Verifikasjonsskjema for utført 3. partskontroll				Multiconsult	
Oppdragsgiver:		Åfjord kommune			
Oppdrag:		Åsmundvatnet boligfelt – Uavhengig kvalitetssikring NVE			
Oppdragsnummer:		10218912			
Dato 3. partskontroll:		27.11.2020			
Revisjonsnr. 3. partskontroll:		01			
Totalt sider skjema:		8 sider			
	Dok. nr.	Tittel	Dato	Firma	
Dok. underlagt kontroll:	20180418G, rev00	Geoteknisk datarapport, Skredfarevurdering Reguleringsplan Åsmundvatnet boligområde, Gnr/bnr 57/1, Åfjord kommune.	07.05.2019	GeoMidt AS	
	20180418G, rev01	Geoteknisk datarapport, Skredfarevurdering Reguleringsplan Åsmundvatnet boligområde, Gnr/bnr 57/1, Åfjord kommune.	23.10.2020	GeoMidt AS	
	20180418G, rev02	Geoteknisk datarapport, Skredfarevurdering Reguleringsplan Åsmundvatnet boligområde, Gnr/bnr 57/1, Åfjord kommune.	16.11.2020	GeoMidt AS	
Utført av:		Ann Kristin Selmer	Ann Kristin Selmer		
Kontrollert av:		Arne Vik	Arne Vik

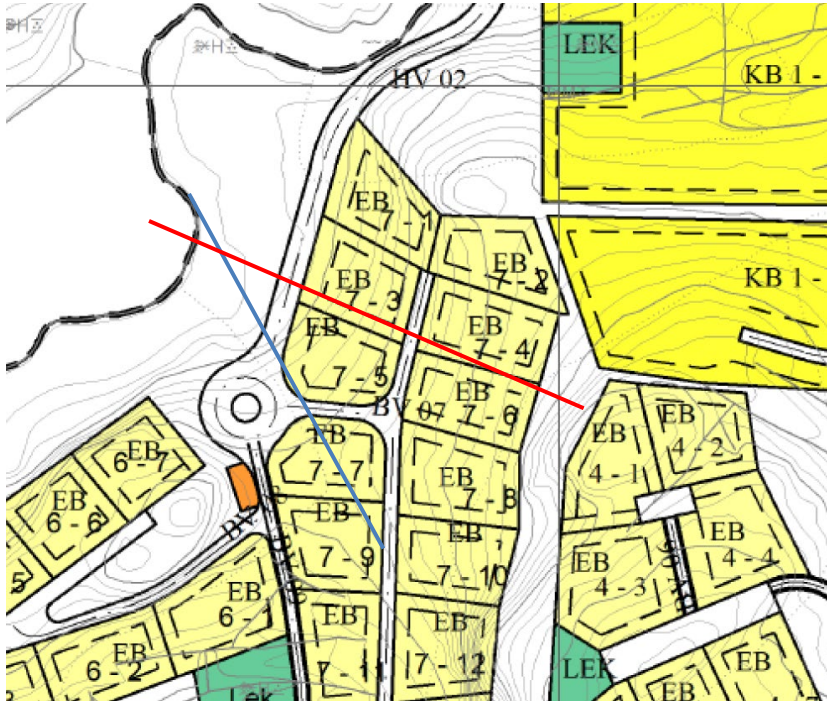
8	Grunnlag for parametervalg: Det er valgt å benytte effektivspenningsparametre for bløt leire ($\varphi = 32^\circ$) som er mye høyere enn parametre anbefalt av SVV og erfaringsparametre for trønderske leirer. Hvordan er dette bestemt? Det bes om at det gjøres rede for bakgrunnen av parametervalg.	TS	L

<i>Kommentar GeoMidt:</i> Verdier er endret og redusert. <i>Svar MC:</i> OK		
9	Tolking av udrenert skjærfasthet: Hvordan er det kommet fram til Cu-profil benyttet i beregningene? Er skjærprofilene justert i forhold til terreng? Mange forskjellige tolkede Cu-profil, hvorfor? Det etterlyses en redegjørelse for tolking og valg av Cu-profil for beregningene. <i>Kommentar GeoMidt:</i> CU-profilene er tolket ut ifra verdier fra laboratorium. Det er resultater fra enaksialprøver. Styrkeprofilen er revurdert og økt i hht. Veiledning fra MC. Samt har Geomidt benyttet rapport fra MC siden 2017 som var utarbeidet ifb. Gang og sykkelvegen. <i>Svar MC:</i> Ok.	TS	L
10	Plassering av beregningsprofil: Det knyttes usikkerhet til plassering av beregningsprofilet i snitt E-E, se figur under. Omtrentlig plassering av beregningssnitt E-E er vist med blå strek. Iht. tolking av lagdeling i snittet er det berg i dagen ganske langt ned mot vannkanten rett vest for område EB7-5. Videre er det i notatet beskrevet at på bakgrunn av bergets formasjon og løsmasser registrert på plataet at det vurderes som skredsikkert. Er det registrert berg i dagen langs hele vannkanten ned mot Hubekken, dvs. vest for område EB7-1, EB7-3 og EB7-5, ved befaring eller er det tolket ut i fra sonderinger? <i>Kommentar GeoMidt:</i> Ja det er registrert fjell i dagen i kanten ved område EB 7-5 og lengre nord og sør-vest <i>Svar MC:</i> Ok. Dersom det ikke er påvist/registrert berg i dette området, vurderer MC at et profil som er plassert mer vinkelrett på terrengkotene, slik som f.eks. rød strek vist i figuren under, er mer kritisk og representativt for området. <i>Kommentar GeoMidt:</i> ett snitt som forslått av MC vil ha samme resultat som snitt E-E dersom at det er registrert fjell i dagen i kanten langs Hubekken.	TS	L
